Per
Voghera Energia S.p.A.
Centrale a Ciclo Combinato da 400 MW_E di
Voghera (PV)

Allegato C6

**Nuova relazione tecnica dei processi
produttivi dell'impianto da autorizzare**

Figura 1 – Attuale modalità di gestione delle acque reflue

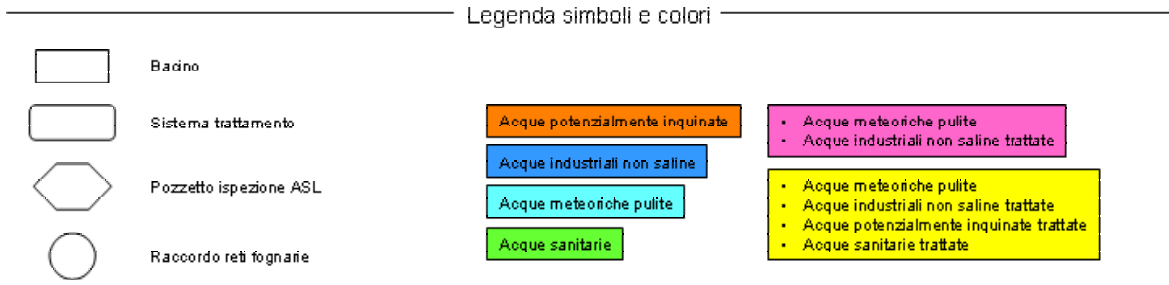
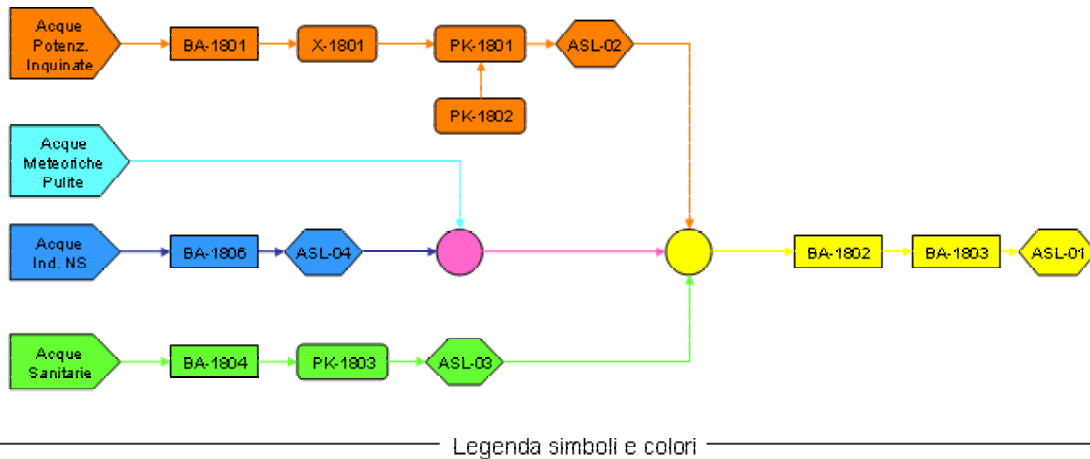
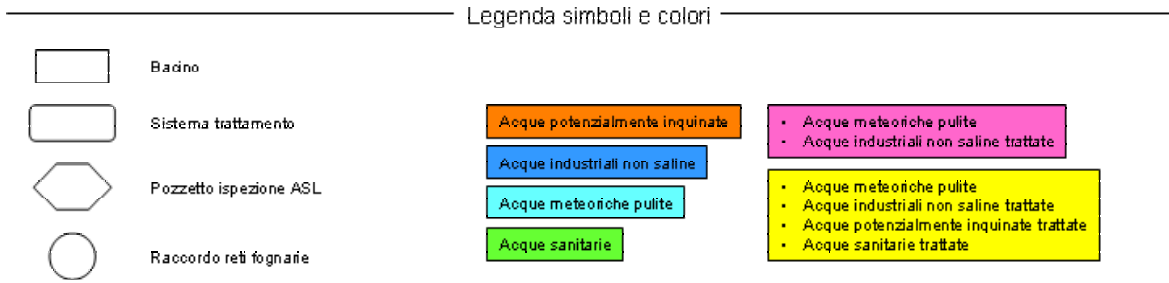
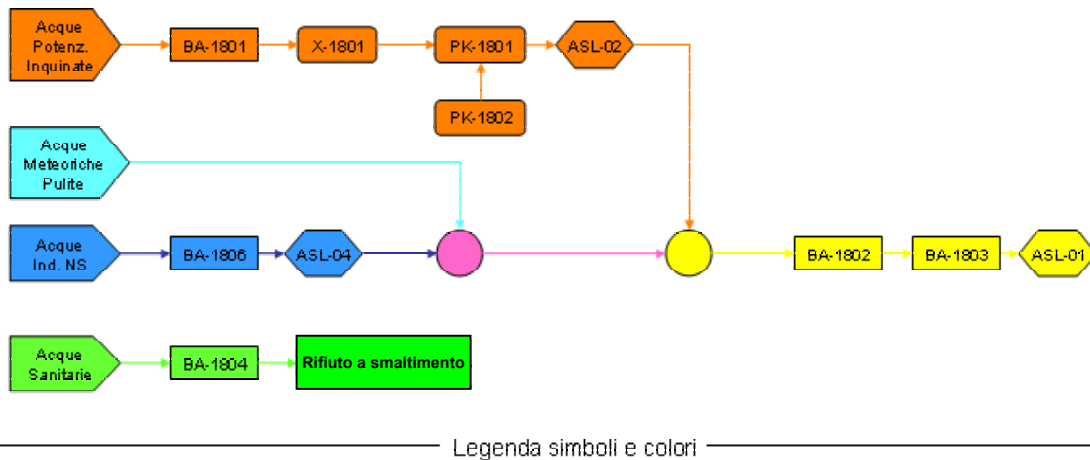
L'unica modifica impiantistica prevista è di **tipo gestionale** e prevede la disattivazione dello scarico parziale acque reflue domestiche e lo smaltimento di queste come rifiuto. Le fasi coinvolte nella modifica sono la Fase 25 e la Fase 27. Questa modifica si rende necessaria in accordo alla prescrizione contenuta nel rinnovo all'autorizzazione allo scarico n. 177/2007-AQ rilasciata dalla Provincia di Pavia in data 4 Dicembre 2007, che prevede di *"disattivare lo scarico delle acque reflue domestiche, ora trattate con depuratore a fanghi attivi e corrispondenti a 8 A.E., recapitante nel corpo idrico superficiale tramite il bacino denominato BA-1803 e di individuare un sistema alternativo... con trattamento in vasca imhoff e dispersione tramite sub-irrigazione o con fitodepurazione o di stoccare tali reflui in vasca a perfetta tenuta e di smaltirli come rifiuti nel rispetto della normativa vigente"*.

La modifica impiantistica prevede pertanto i seguenti interventi:

1. messa fuori esercizio delle pompe di trasferimento P1804 A/B;
2. messa fuori esercizio dell'impianto di trattamento biologico PK-1803
3. chiusura del pozzetto fiscale ASL-03;
4. messa fuori esercizio del tratto fognario che collega il pozzetto fiscale ASL-03 con il bacino di raccolta acque meteoriche BA-1802.

La rete fognaria acque domestiche è già dotata di due vasche imhoff, ubicate in prossimità della palazzina uffici; Voghera Energia S.p.A. intende poi stoccare le acque reflue domestiche nel bacino BA-1804, dove già attualmente confluiscono, per poi smaltirle come rifiuto. La seguente tabella descrive l'attuale e la futura modalità di gestione delle acque reflue domestiche, per la quale si richiede l'autorizzazione.

La vasca BA-1804 è realizzata in calcestruzzo ed ha un volume di ca. 66 m³. Voghera Energia S.p.A. prevede di concludere gli interventi sopra riportati entro il 6 Giugno 2008.
